INFORME DE APROBACIÓN DE DISEÑOS ESTRUCTURALES

METRO MEDELLÍN – CONTRATO 6260

ASCENSORES INTERNOS

ESTACIÓN HOSPITAL

Figura 2 Espectro sísmico de memorias de cálculo

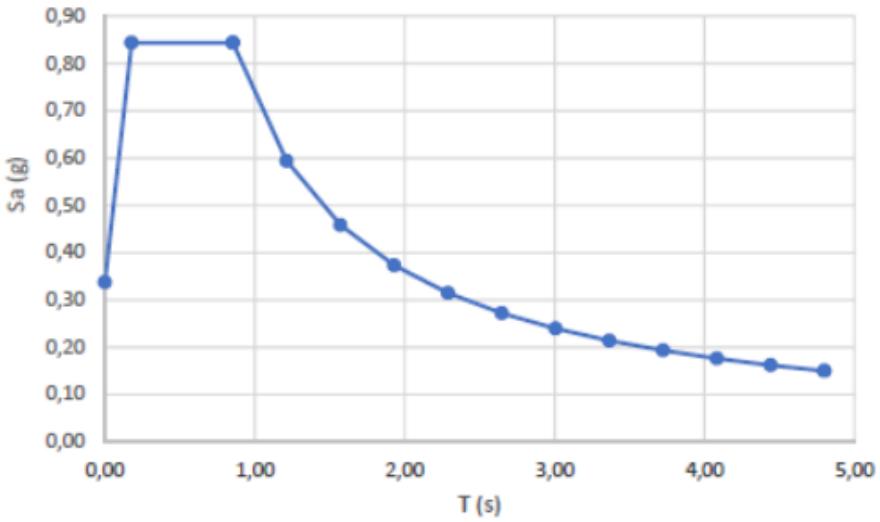
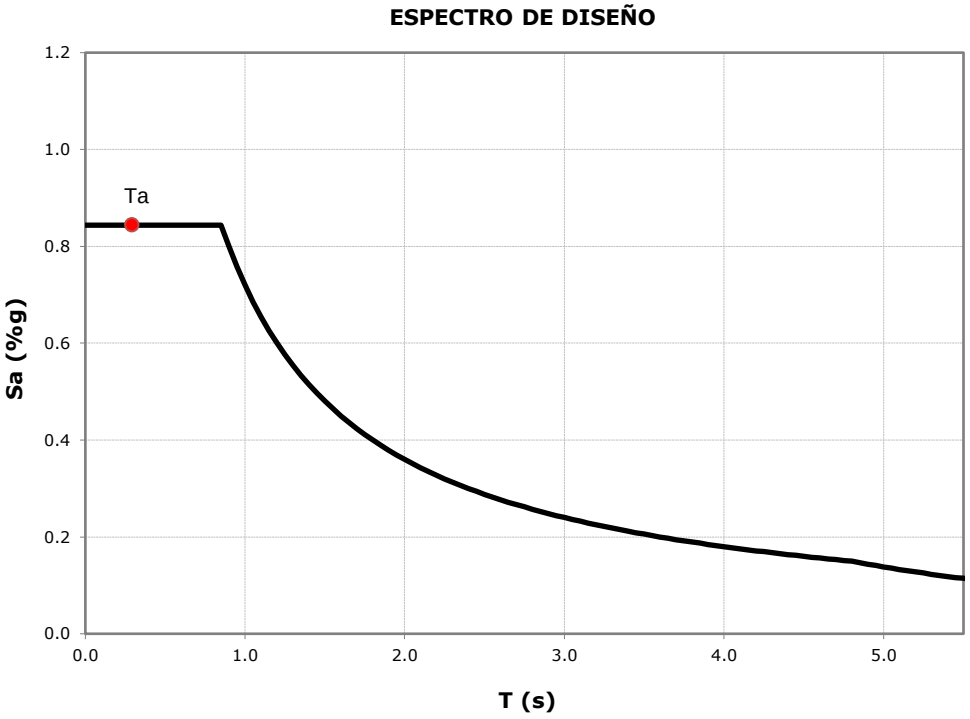
El espectro de diseño definido en el modelo estructural concuerda con los parámetros sísmicos definidos por el estudio geotécnico y con el espectro sísmico de diseño definido por esta oficina.

Figura 4 Asignación de cargas de ganchos en cubierta modelo del revisor (kN) (Fuente: Elaboración propia).

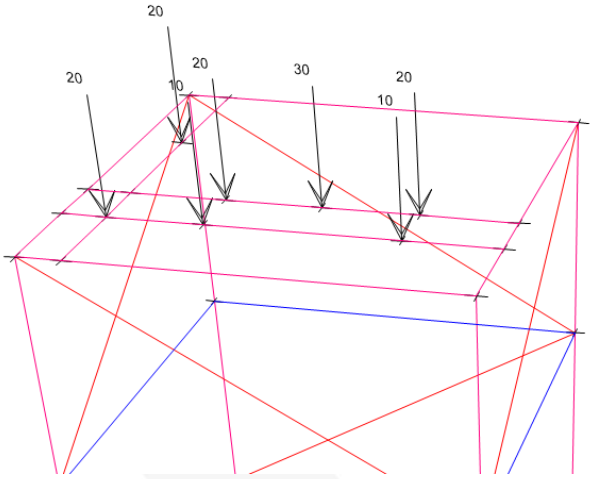
Se asignan las cargas al modelo del revisor acordes a las dimensiones del proveedor actual.

Figura 7. Diseño de perfiles metálicos

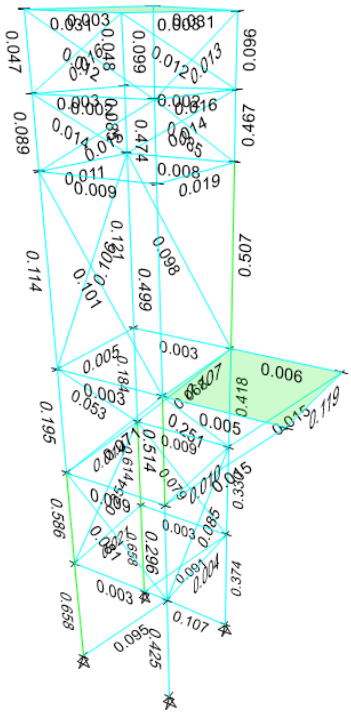
Se revisa y acepta el diseño de los perfiles metálicos de ascensor interno.

Figura 8. Revisión de deformaciones

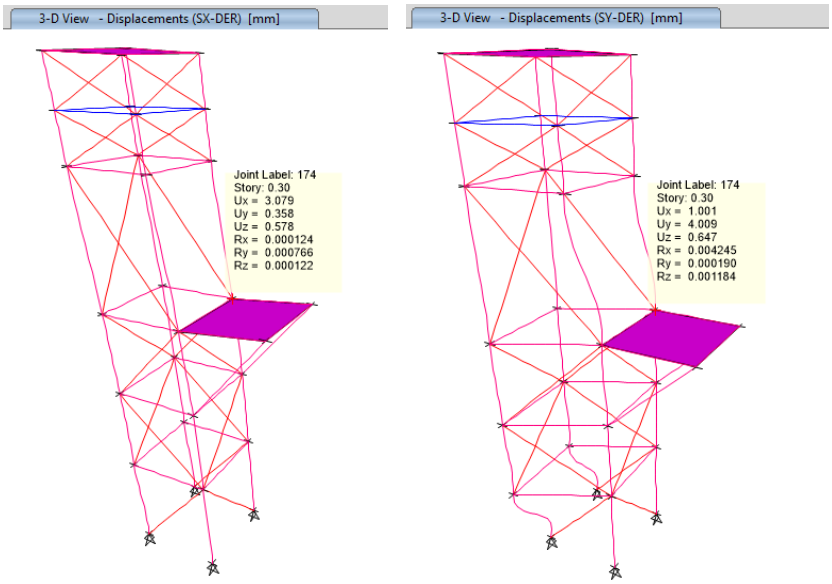
Las deformaciones calculadas se consideran aceptables y se aprueba.

19.7.1 Carga muerta ascensor (kN)

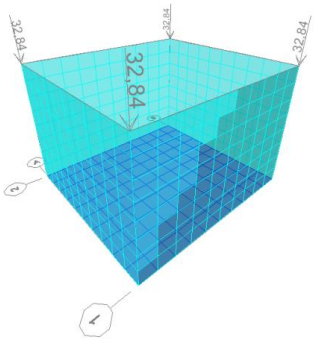
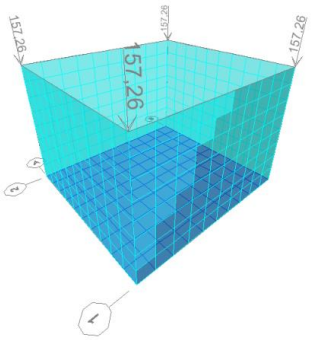
$$Presion\ de\ contacto = \frac{4 * (33\ kN + 157\ kN)}{2.7\ m * 2.5\ m} = 112 \frac{kN}{m^2} < 125\ \frac{kN}{m^2}\ \ OK!$$

El dimensionamiento del foso de ascensor considerando cumple satisfactoriamente.
